KLINIČKI BOLNIČKI CENTAR OSIJEK
Služba za poslove nabave

PREDMET: Izvješće o prihvaćenim i neprihvaćenim primjedbama i prijedlozima u provedenom II prethodnom savjetovanju sa zainteresiranim gospodarskim subjektima za pripremu i provedbu otvorenog postupka javne nabave velike vrijednosti za nabavu Digitalnih RTG uređaja s C-lukom (2 kom) za potrebe kirurškog i ortopedskog operacijskog bloka, za potrebe KBC-a Osijek, evidencijski broj nabave: VV-19/29.
- dostavlja se!

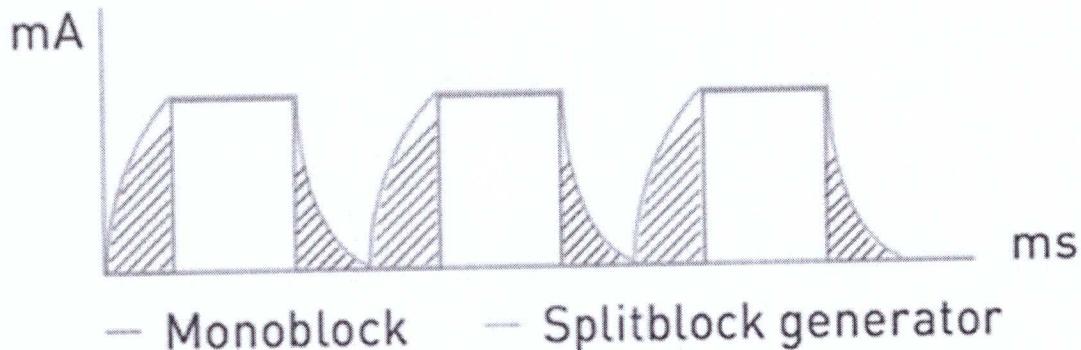
Zašto se ne bi bodovao dizajn sustava generatora i RTG cijevi monoblock kao bolje tehničko rješenje od odvojenog bloka s obzirom da se boduju dodatna funkcionalna svojstva što bi trebalo znati da dodatno funkcionalno svojstvo daje neku dodatnu vrijednost na osnovno zahtijevanu tehničku specifikaciju.

Iz slike ispod je vidljivo da je monoblok tehnički bolje rješenje od odvojenog bloka.

Naime, kod odvojenog bloka visoki napon generatora se ne generira u istom bloku s RTG cijevi već se napon do RTG cijevi transferira visokonaponskim kablovima zbog čega je porast i pad vremena signala, a samim time i doze duži. Kod monoblok generatora napon se generira i transferira u istom bloku s RTG cijevi, zbog čega su pulsevi puno oštiri, vrijeme signala brže, a nepotrebno dobivena doza manja.

Kako bi dobili kvalitetnu sliku potrebna je određena količina napona i doze koju uređaj proizvodi te je važno da se do te doze dođe što je brže moguće. Uvidom u sliku vidi se da odvojeni blok uz korištenje istog napona treba duže vrijeme da dostigne potrebitu dozu (označeno crvenim) što utječe na slijedeće:

- doza koja nastaje tijekom porasta je nepotrebna doza koju prima pacijent i doktori
- nepotrebno dobivena doza dok ne dostigne dovoljni napon utječe na kvalitetu slike izazivajući artefakte

- nepotrebna dodatno dobivena doza također utječe na zagrijavanje RTG cijevi, što utječe na ukupne performanse cijevi kao i na njegovu dugovječnost

- za vrijeme smanjenja napona dolazi do istih manifestacija

Po pitanju relacije sustava odvojene RTG cijevi i generatora u odnosu na sustav monoblok, osnovni zakoni fizike a i jednostavna usporedba fotografija uređaja, dokazuju da je odvojeni sustav kompaktniji, što je izrazito važno kod ovakvog tipa uređaja. Dozvoljavamo da je pitanje što je bolje ili lošije, stvar vaše subjektivne procjene. Navodimo činjenice da je kod monoblok sustava, RTG cijev zajedno sa generatorom smještena u zajedničko kućište sa uljem. Nije stvar subjektivne procjene da je kod tog sustava veće zagrijavanje kućišta u kojoj je i RTG cijev, kao što nije subjektivna procjena da je u slučaju kvara i popravka ili zamjene , proces znatno zahtjevniji pa i skuplji.
